**Tiefbau
Stabsstelle Konzeptarbeit
Radverkehr
BAU-T1-VI-S-R**

Umwandlung eines Kfz-Stellplatzes vor dem Haus Enhuberstraße 5-7 in Fahrradstellplätzen

BA-Antrags-Nr. 20-26 / B 00914 des Bezirksausschusses des Stadtbezirkes 3 Maxvorstadt
vom 13.10.2020

Enhuberstraße 5-7

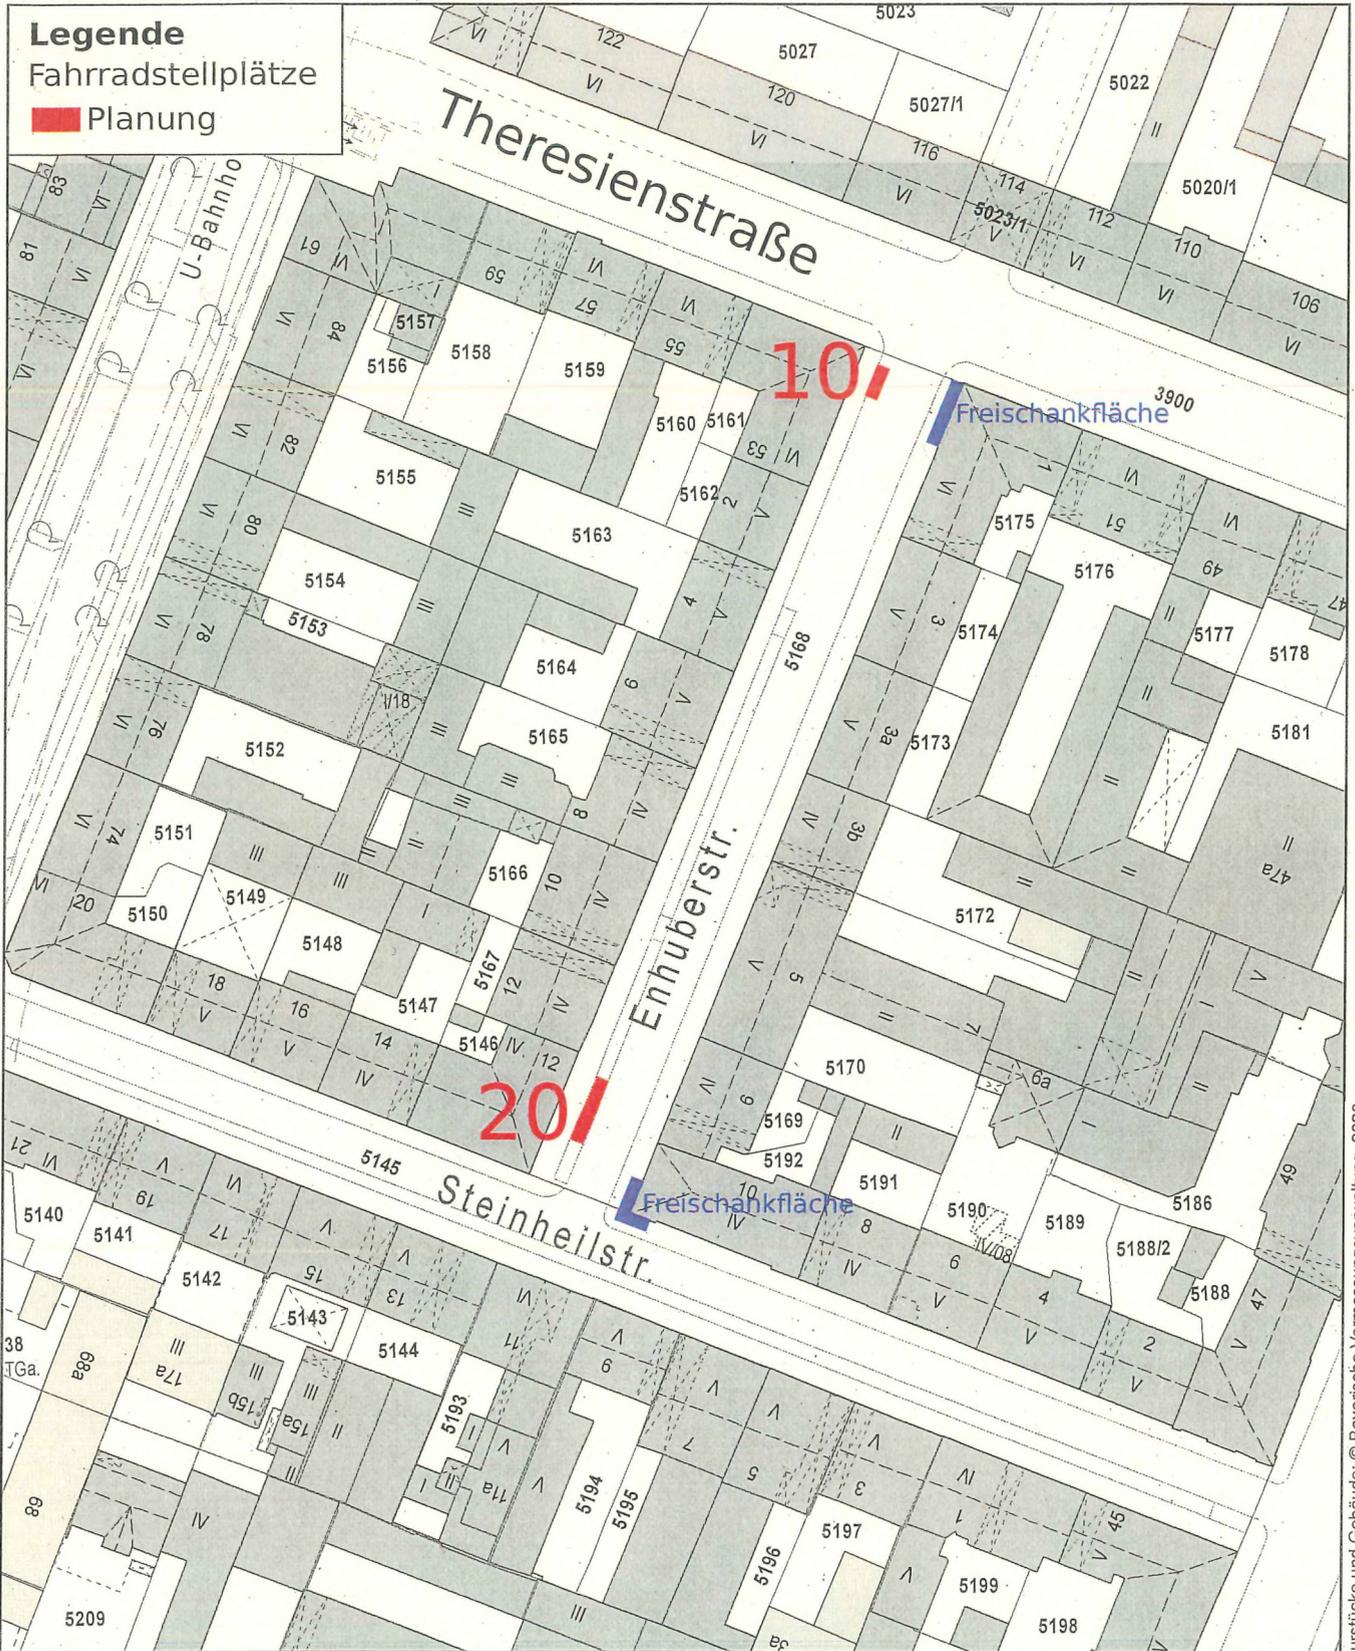
Im konkreten Fall befinden sich die nächstgelegenen Kreuzungen Enhuberstraße / Steinheilstraße ca. 40 Meter und Enhuberstraße / Theresienstraße ca. 60 Meter entfernt. Fahrradstellplätze sind dort keine vorhanden.

Daher schlagen wir in Abstimmung mit dem Referat für Stadtplanung und Bauordnung vor, auf Höhe Steinheilstraße 12 einen Kfz-Stellplatz in ca. 10 Fahrradabstellplätze umzuwandeln und auf Höhe Theresienstraße 53 zwei Kfz-Stellplätze in ca. 20 Fahrradabstellplätze umzuwandeln.

Das Referat für Stadtplanung und Bauordnung stuft die vorgeschlagenen drei Kfz-Stellplatzumwandlungen als verträglich ein. Bitte teilen Sie uns mit, ob Sie mit der vorgeschlagenen Maßnahme einverstanden sind.
